con la presente si inviano le Osservazioni contro il Progetto di un impianto eolico codice procedura ID\_VIP/ID\_MATTIM: 1269 denominato "Pitigliano"; ubicato nei comuni di Pitigliano (GR) e Sorano (GR) costituito da 20 (venti) aerogeneratori di potenza nominale 7,0 MW per un totale di 140,0 MW con relative opere connesse ed infrastrutture indispensabili.

**ID: Codice procedura (ID\_VIP/ID\_MATTM): 12691**

**“Progetto di un impianto eolico denominato "Pitigliano" ubicato nei comuni di Pitigliano (GR) e Sorano (GR) costituito da 20 (venti) aerogeneratori di potenza nominale 7,0 MW per un totale di 140,0 MW con relative opere connesse ed infrastrutture indispensabili”**

**Immagine 1. Vincoli ex art. 136 del CBC dal PIT della Regione Toscana e zona approssimativa dove è progettato l'impianto industriale.**

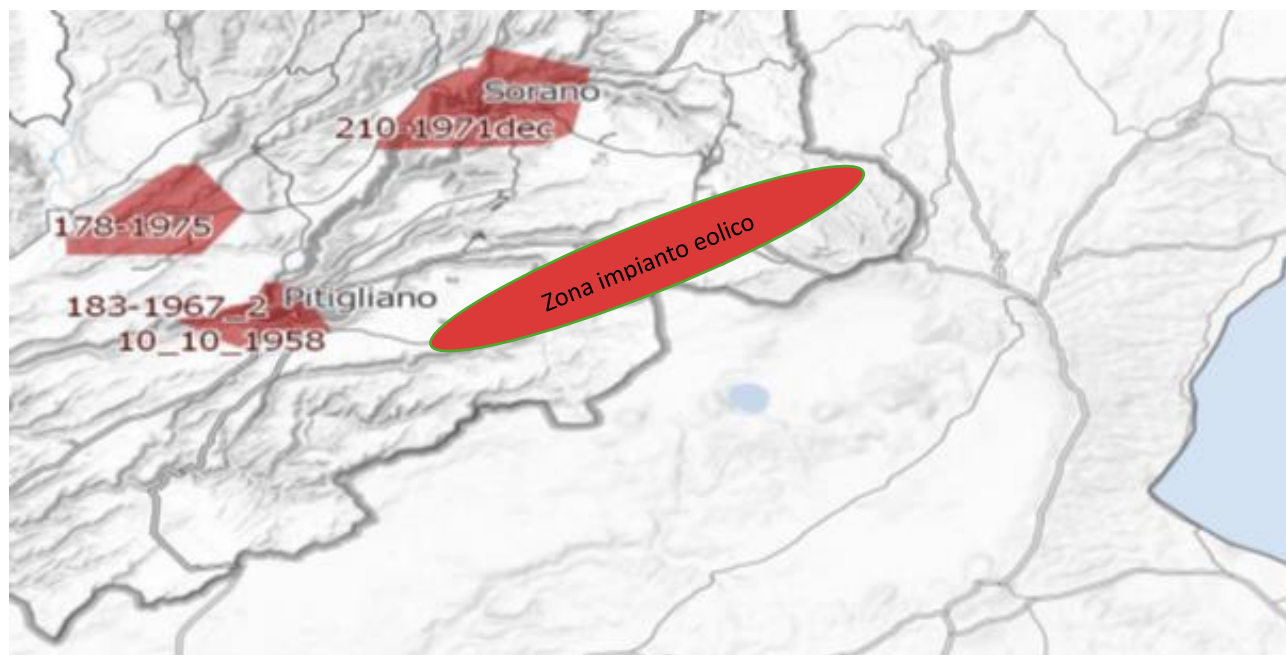
Al contrario di quanto sostiene la proponente, si evidenzia che l'impianto eolico industriale citato non solo ricadrebbe con tutti e 20 gli aerogeneratori all'interno delle fasce di rispetto di 3 km dei due vincoli paesaggistici di notevole interesse pubblico esistenti nella Regione Lazio e con una parte di essi nel vincolo paesaggistico del Centro abitato di Sorano ( GR) quindi in aree non idonee all'installazione di impianti di energia rinnovabile. Addirittura, alcuni aerogeneratori sarebbero ubicati a poche centinaia di metri dai perimetri dei due vincoli paesaggistici laziali ex art 136 del CBC. (Nell'Allegato n. 1 sono riportate le immagini che illustrano in maniera dettagliata quanto affermato)

*Inoltre, come sostiene la Proponente parte dell'impianto si verrebbe a trovare a 3,5 km dal centro abitato di Sorano. Infatti, tre degli aerogeneratori WTG 08, 09, 10 sono addirittura all'interno delle fasce di rispetto dei 3 km del suo vincolo paesaggistico di notevole interesse pubblico ex art 136 del CBC. Si evidenzia che così si crea*

un'ulteriore incompatibilità con la tutela del Paesaggio.

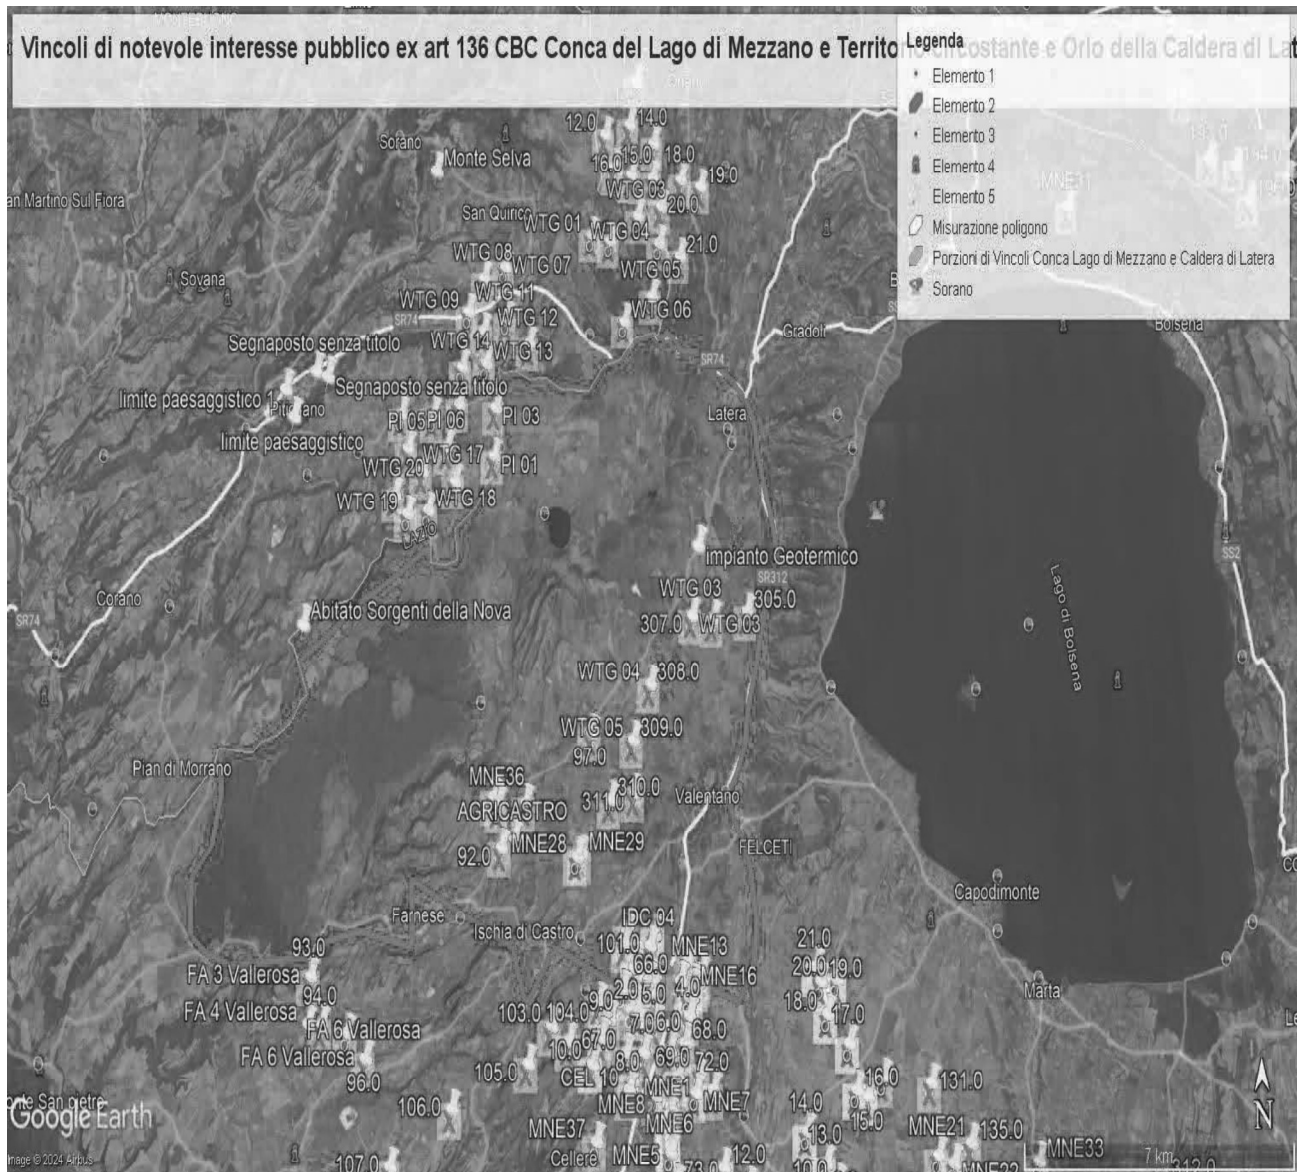
ma nelle sue immediate vicinanze ( a soli 100 metri i primi due aerogeneratori) oltre ad impattare sul territorio e sulle economie di cinque Comuni del Lazio (Farnese, Onano, Latera, Valentano, Grotte di Castro e Gradoli ) si trova nelle fasce di rispetto dei Beni di notevole interesse pubblico come si è evidenziate nelle Osservazioni precedenti e crea degli impatti negativi anche sui beni naturalistici come verrà dettagliato nell'Osservazione relativa alla Vinca. Inoltre, andrebbe a sommarsi al già enorme cumulo di impianti eolici e fotovoltaici e geotermici che creano una elevata criticità ambientale nella provincia di Viterbo e interferiscono anche con il territorio toscano come si può vedere dalle varie immagini dell'Allegato n. 1.

**IMMAGINE n. 2** Impianto eolico industriale “Pitigliano” e distanze aerogeneratori dai Vincoli della Conca del Lago di Mezzano...

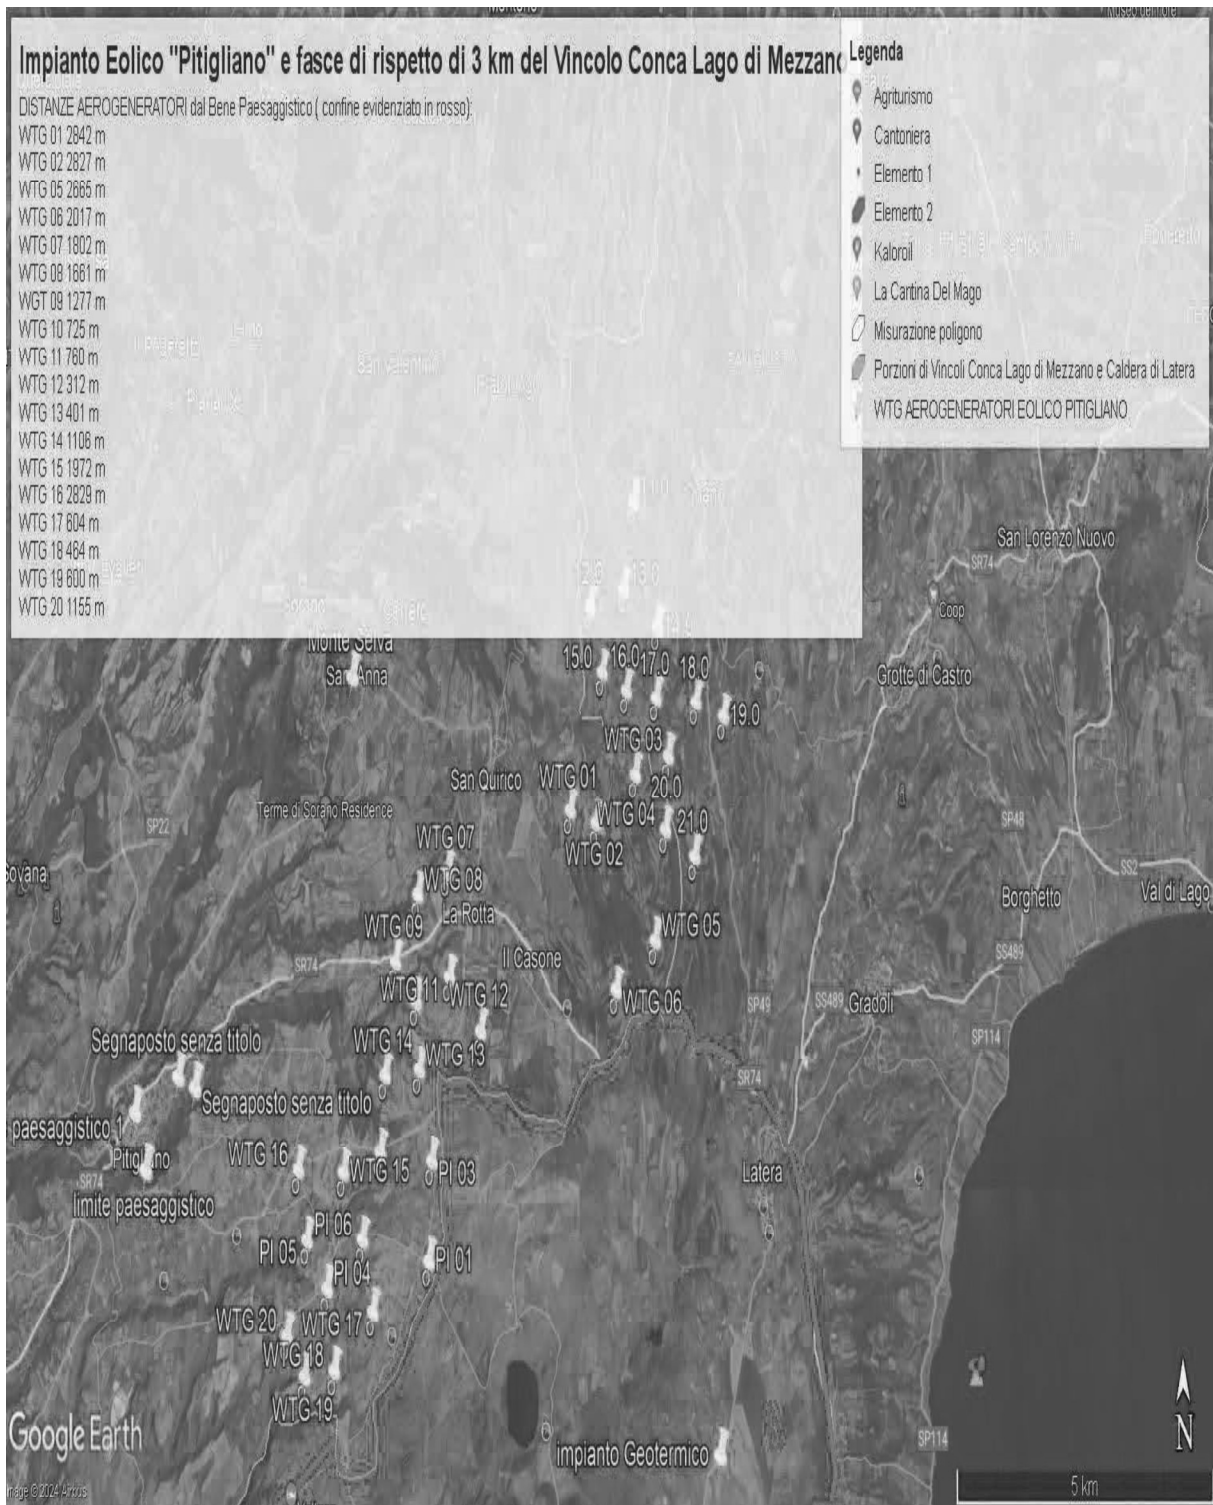
Come è illustrato nell'immagine si ribadisce che l'impianto industriale "Pitigliano" ricade completamente all'interno delle fasce di rispetto dei due vincoli di notevole

interesse pubblico e lambisce quelle di un terzo vincolo e quindi come affermato dal Consiglio di Stato nelle sentenze citate, l'impianto è insediato in area non idonea ai sensi dell'art. 20 comma 8 lettera c quater del D.Lgs. n. 199/2021 e ss.mm.ii al contrario di quanto sostiene la proponente.

**IMMAGINE n. 3 Impianto eolico industriale “Pitigliano” e distanze aerogeneratori dai Vincolo “Orlo della Caldera di Latera.**

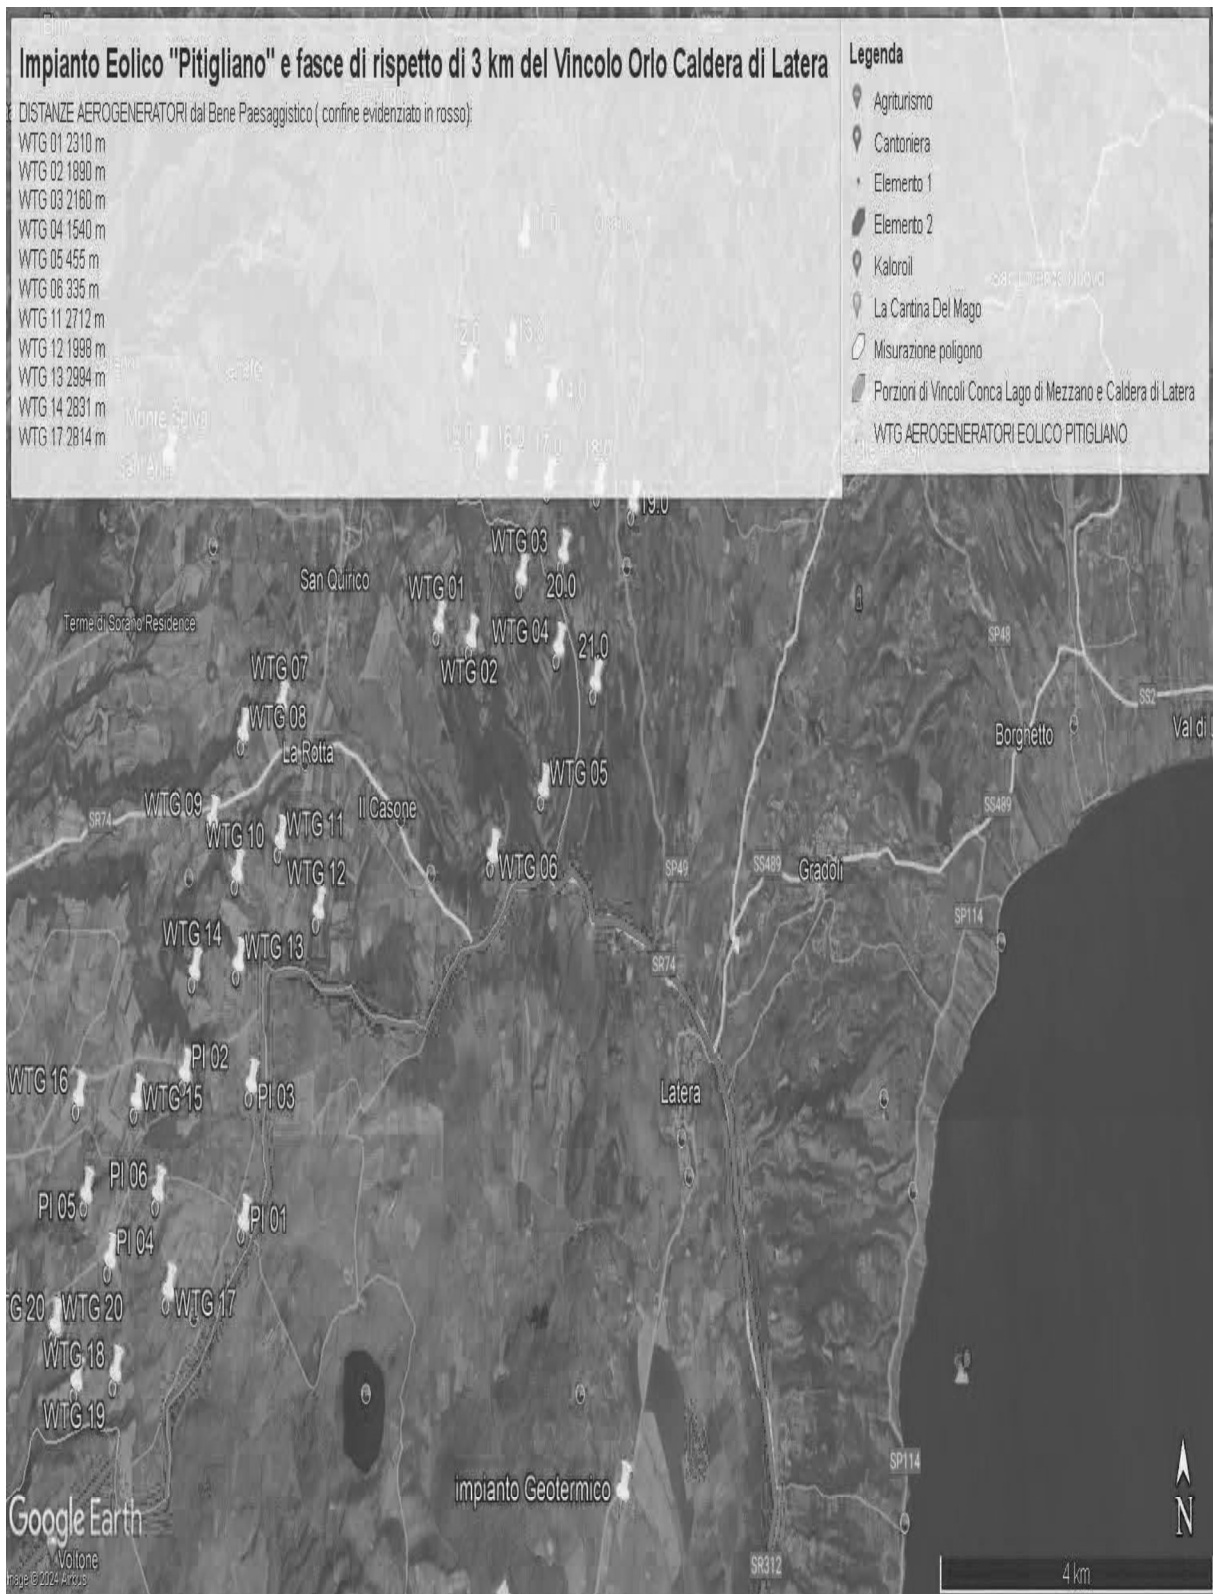
Concludendo, si evidenzia ancora che la proponente non effettuando la procedura prevista dalla Parte III delle Linee Guida nazionali ha ignorato un vincolo paesaggistico di notevole interesse pubblico istituito con un provvedimento del Segretariato regionale del Ministero della Cultura per il Lazio che ha emanato il Decreto di dichiarazione di notevole interesse pubblico n. 22 del 15.02.2024 ai sensi e per gli effetti dell'art. 136, co. 1, lett. c) e d) del decreto legislativo 22 gennaio 2004, n. 42, "Ambito paesaggistico, geologico e geomorfologico dell'orlo della caldera di

Latera e delle sue pendici interessate dai centri eruttivi periferici" nei comuni di CELLERE, FARNESE, ISCHIA DI CASTRO, LATERA, PIANSANO.

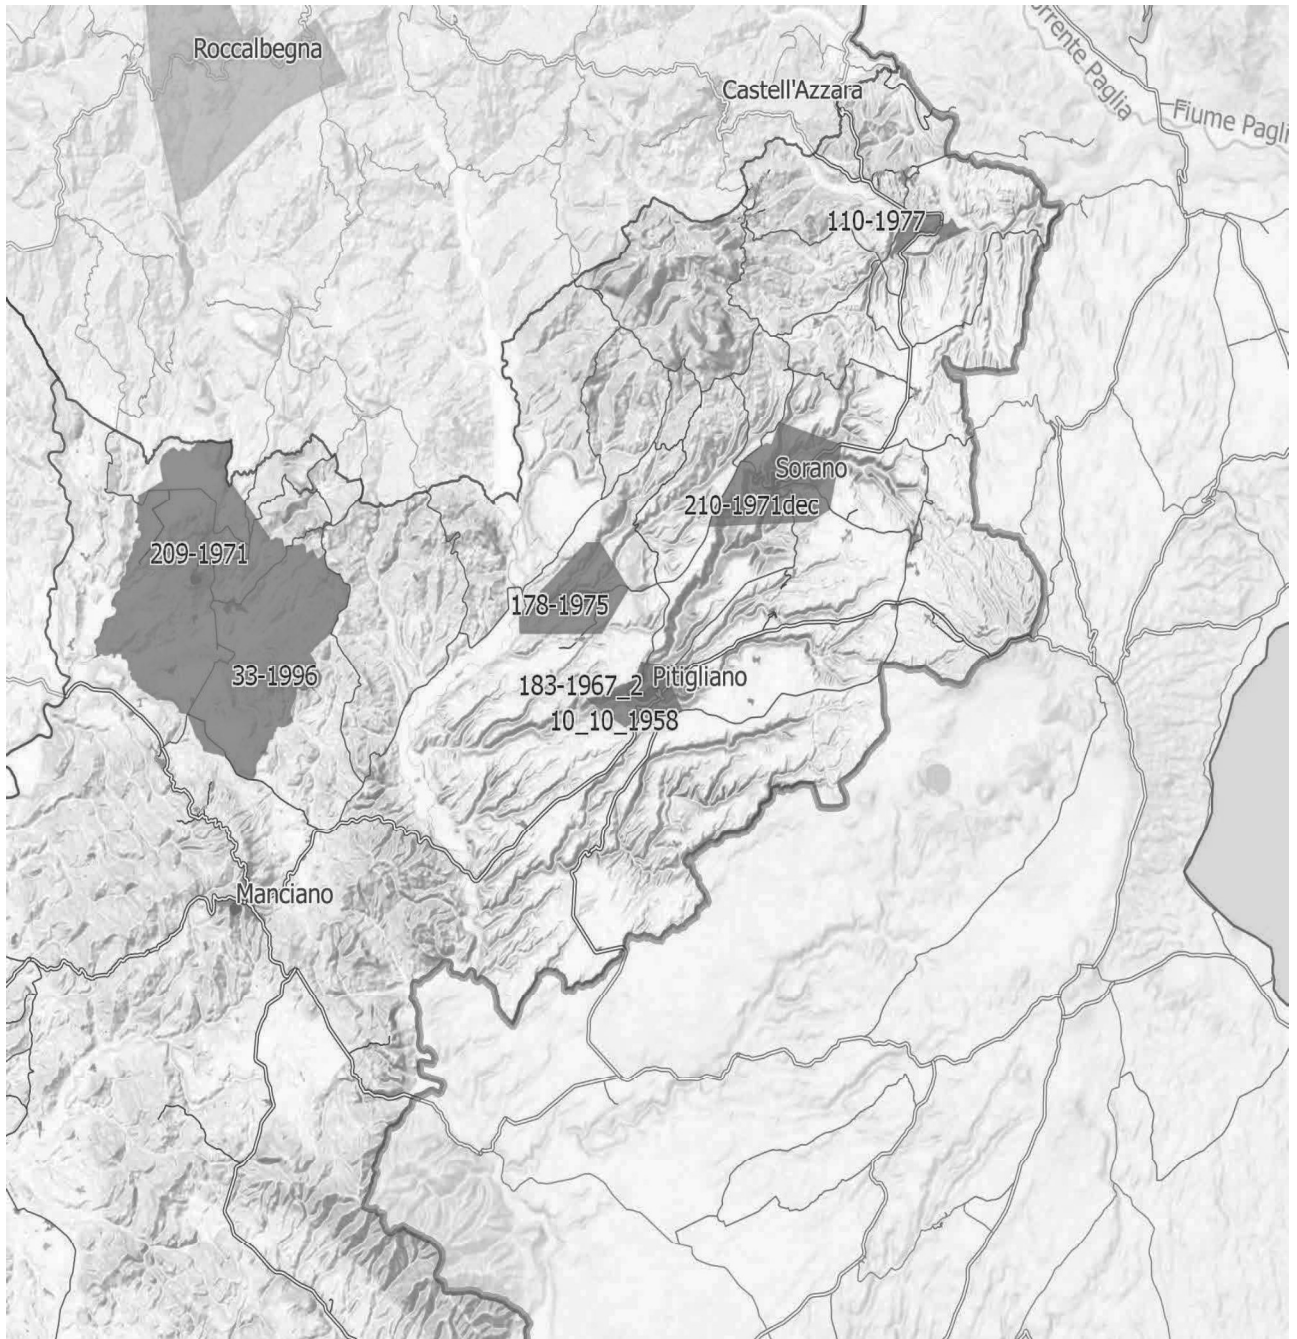
**IMMAGINE n. 4** Si evidenzia che i tre aerogeneratori WTG 07, WTG 08 e WTG 09 impattano con il vincolo paesaggistico di notevole interesse pubblico del Centro Storico di Sorano. Il WTG 07 si troverebbe a 2828 m, WTG 08 2504 e WTG 09 2990. Il cavidotto dell'impianto invece impatta in buona parte del Vincolo paesaggistico ex art. 136 del CBC del Centro Storico di Pitigliano.

**IMMAGINE n 5.** Mappa eolici elaborata dall'Associazione Amici della Terra. La mappa evidenzia il cumulo degli impianti tra Lazio e Toscana.

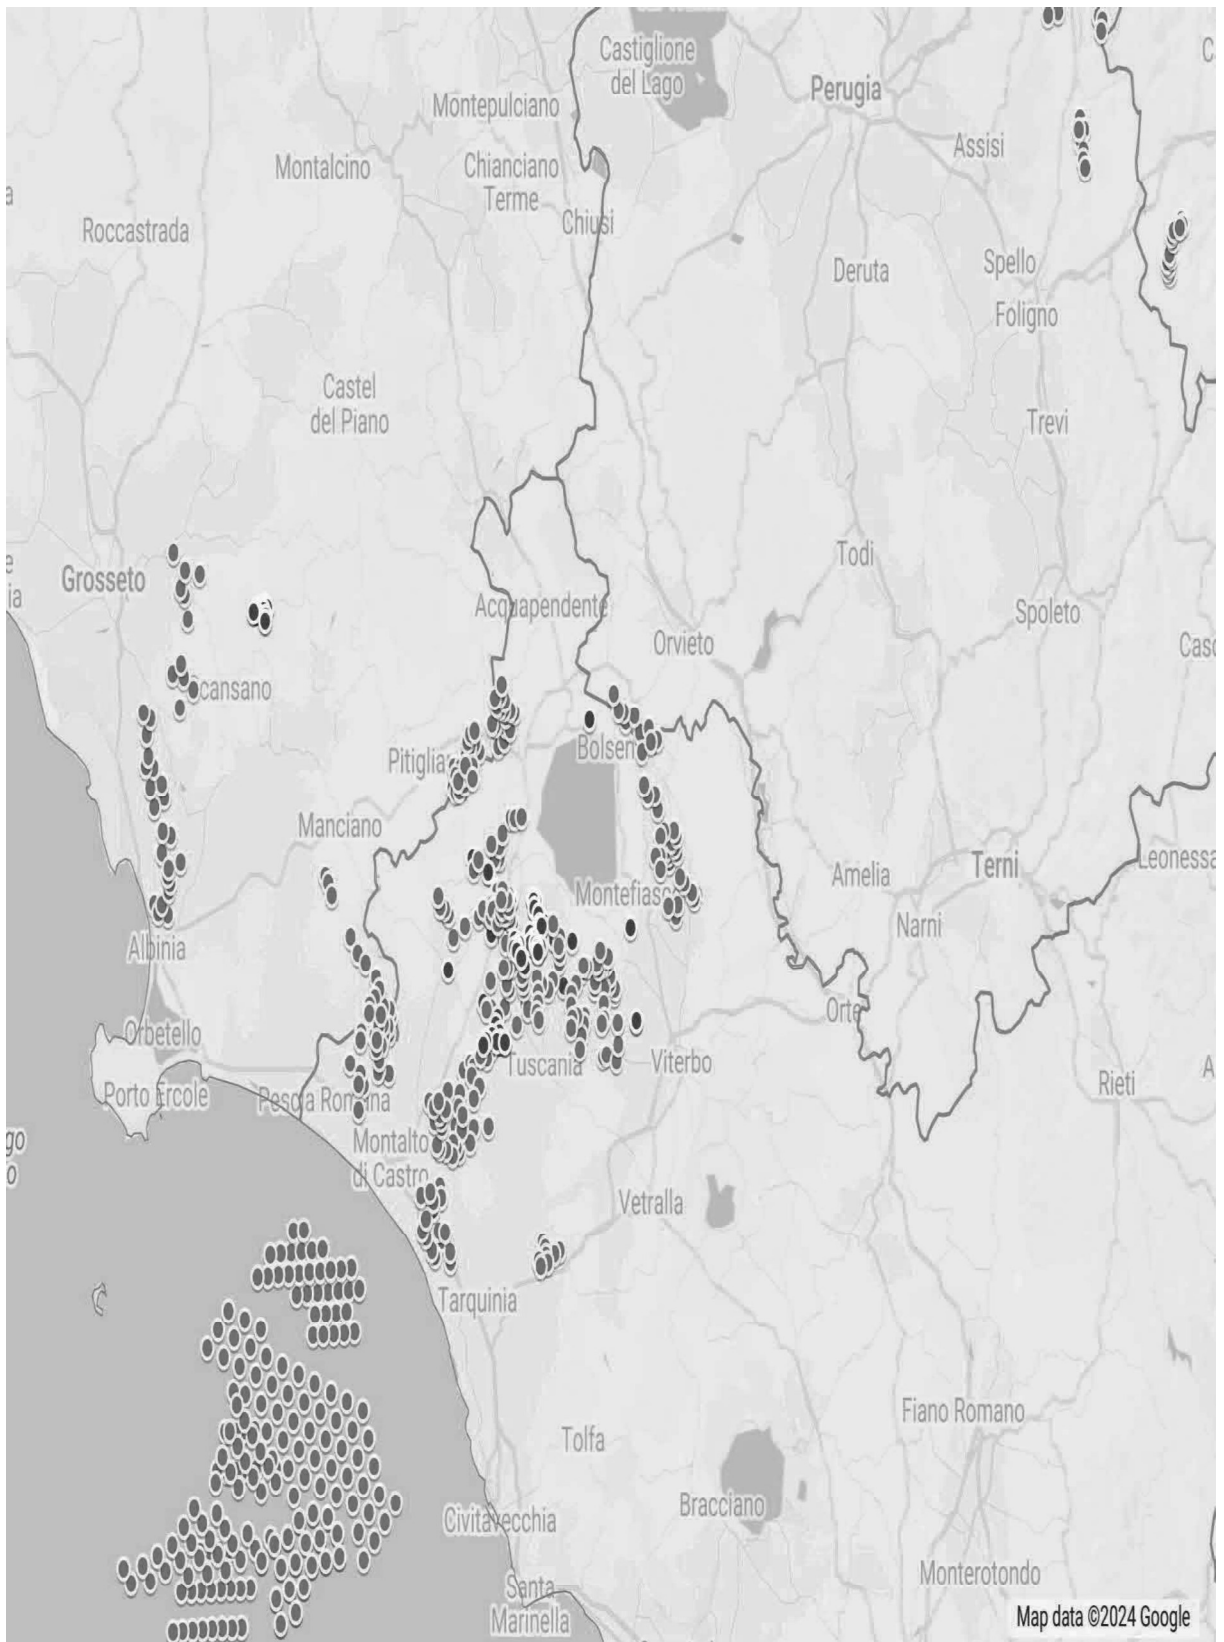
Riguardo al cumulo degli impianti FER, le mappe prodotte dalla proponente riguardano, come già evidenziato, soltanto una parte molto piccola degli impianti FER dell'area intermedia e vasta e in particolare di quelli eolici che contribuiscono a creare un notevole cumulo e la saturazione del territorio tosco laziale. Riguardo al cumulo dei soli impianti eolici si riporta la mappa dell'intervisibilità degli impianti eolici elaborata dall'Associazione nazionale “Amici della Terra”.
